NAŠE ZN: 11660/2016-SŽDC-SSV-Ú3/Maj
VYŘIZUJE: Ing. Renáta Majerová
TEL: +420 724 932 325
E-MAIL: Majerova@szdc.cz
DATUM: Olomouc/7. 11. 2016

Věc: „Výstavba zastávky Havířov nemocnice“
Dodatečné informace č. 1

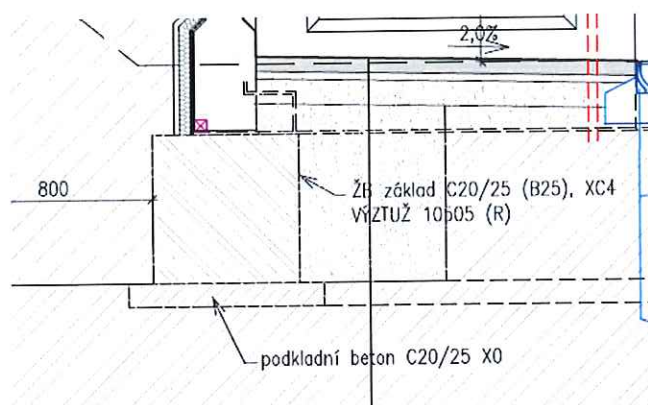
Položky č.3 a č.4 spolu pravděpodobně souvisí. V pol.č.3 má být v ceně obsyp objektů a v pol.č.4 dodávka kameniva pro obsyp.

V popisu pol.č.3 je ovšem napsáno „včetně nákupu materiálu“. Položky jsou tedy duplicitní.

- Máme pravdu a pol.č.3 a pol.č.4 spolu souvisí. V jedné položce je uložení a ve druhé položce je dodávka materiálu?
- Bude upraven text položky č. 3 a pol. č.4, tak aby položky nebyly duplicitní?
- Bude také opraven text u těchto dvou položek v SO 07 Technologický domek?

Položku č. 3 ocenit bez nákupu materiálu, nákup a dovoz materiálu ocenit v položce č. 4.

v.č.03

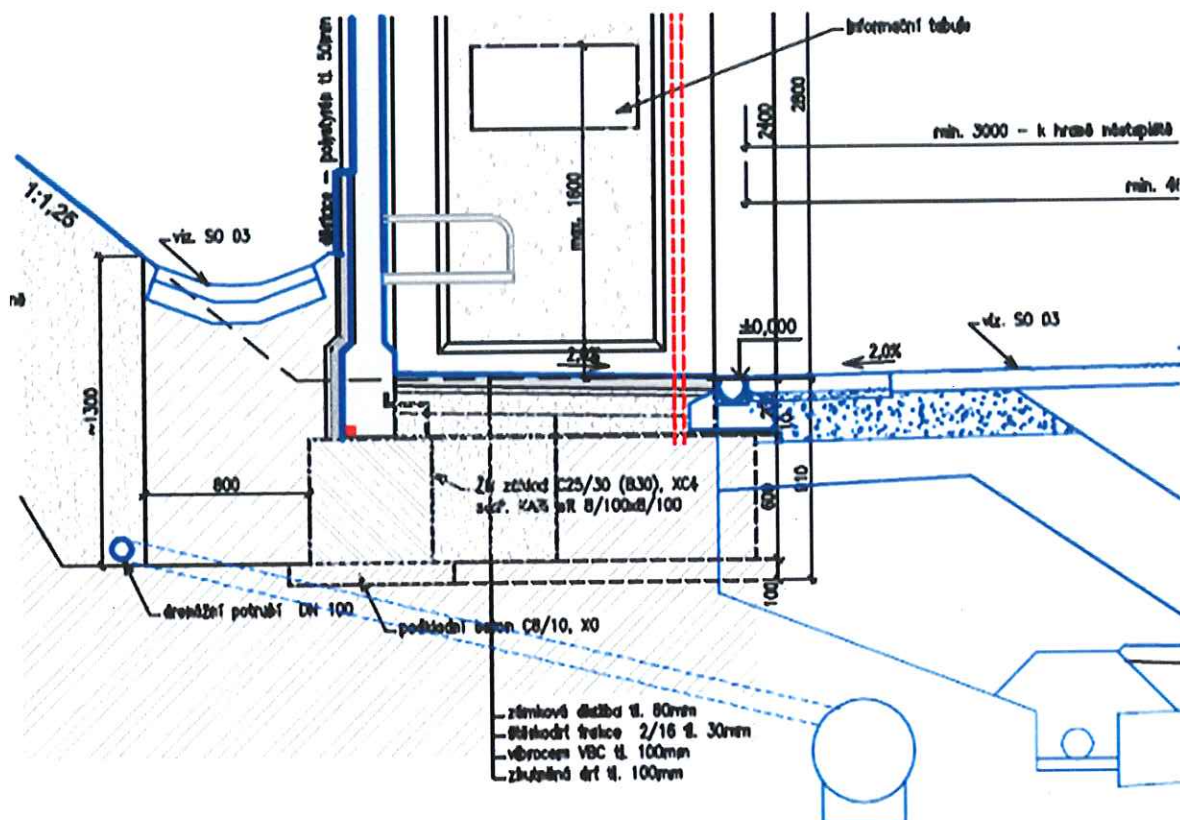
ŽB základ je dle projektové dokumentace z betonu C20/25, dle výkazu výměr je z betonu C25/30.

Výztuž je dle projektové dokumentace z oceli 10505, dle výkazu výměr je ze svařovaných sítí.

Podkladní beton pod základový pás je dle projektové dokumentace z betonu C20/25, dle výkazu výměr je z betonu C8/10.

Výkaz výměr nesouhlasí s projektovou dokumentací.

- Platí projektová dokumentace nebo výkaz výměr?
- Můžete sjednotit výkaz výměr s projektovou dokumentací?

Platí výkaz výměr.

Drenážní potrubí bude uloženo v úrovni základové spáry základových konstrukcí přístřešku (v patě odkopaného svahu) a bude odvádět případné povrchové vody do zatrubněné části příkopy, která bude vedena nově pod nástupištěm). Viz doplněný obrázek k dotazu č. 2.

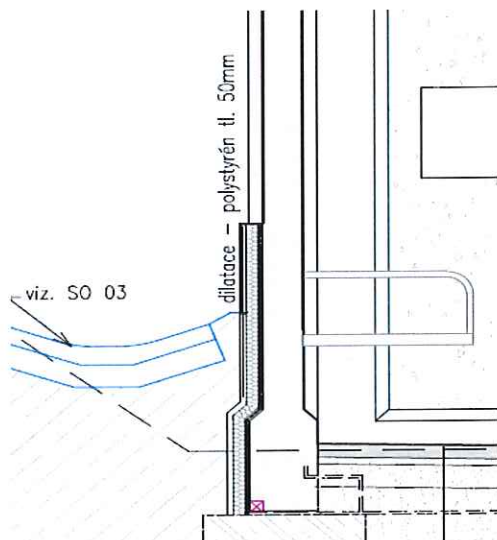
Dle projektové dokumentace je tloušťka polystyrénu 50 mm, dle výkazu výměr je tloušťka polystyrénu 100 mm.

Výkaz výměr nesouhlasí s projektovou dokumentací.

V popise pol.č. 30 je uvedeno, že se jedná o dodávku polystyrénu (je to patrné také z kódu položky). Ve výkazu výměr tedy schází položka pro montáž polystyrénu.

- Platí projektová dokumentace nebo výkaz výměr?
- Můžete sjednotit výkaz výměr s projektovou dokumentací?
- Bude doplněna položka pro montáž polystyrénu?

Položku č. 30 ocenit jako dodávku a montáž materiálu - expandovaný polystyrén (Izolační desky s minimální nasákavostí pro konstrukce v přímém styku s vlhkostí a vysokým zatížením) v tl. 100mm.

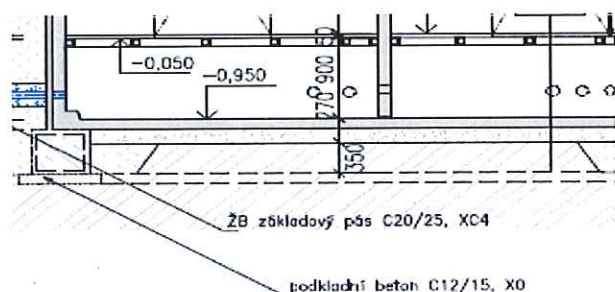
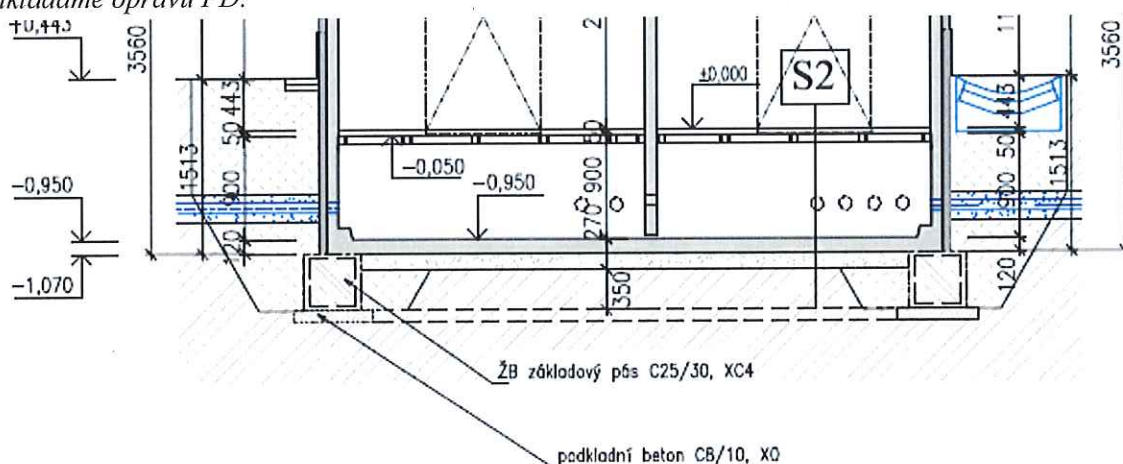
ŽB základ je dle projektové dokumentace z betonu C20/25, dle výkazu výměr je z betonu C25/30.

Podkladní beton pod základový pás je dle projektové dokumentace z betonu C12/15, dle výkazu výměr je z betonu C8/10.

Výkaz výměr nesouhlasí s projektovou dokumentací.

- Platí projektová dokumentace nebo výkaz výměr?
- Můžete sjednotit výkaz výměr s projektovou dokumentací?
- Můžete vysvětlit výměru u pol.č.11?

- Platí výkaz výměr
- Přikládáme opravu PD:

- pol.č. č11: $0,5*0,5*5,78+0,5*1,48*5,78+2*2,38*0,5+2*0,49*1,58+2*0,49*0,79 = 10,42m^3$
množství je opraveno ve výkazu výměr SO 07 Technologický domek - viz příloha.

okapový chodník: 3*0,5

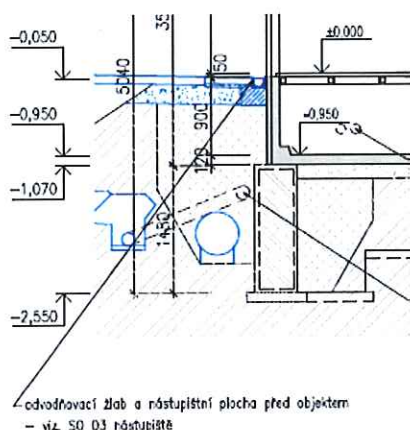
- Můžete vysvětlit množství u pol.č.15 11,814m3?

- Můžete vysvětlit údaj v buňce okapový.....(viz níže)?

- 11,814m³ tj. předpokládaná kubatura betonu prostorové buňky (pozn.: kubatura se může lišit v návaznosti na dodavatele výrobku (dle. použitých forem, způsobu provedení, rozdělení konstrukce na více prefabrikovaných dílců, způsobu hutnění atd).
- okapový chodník: 3*0,5 = 1,50 m² jedná se o chodník pouze po jedné (užší) straně objektu, tento popis je u položky č. 14 nesprávně uveden a má být v položce č. 15, toto bude opraveno ve výkaze výměr SO 07 - viz příloha.
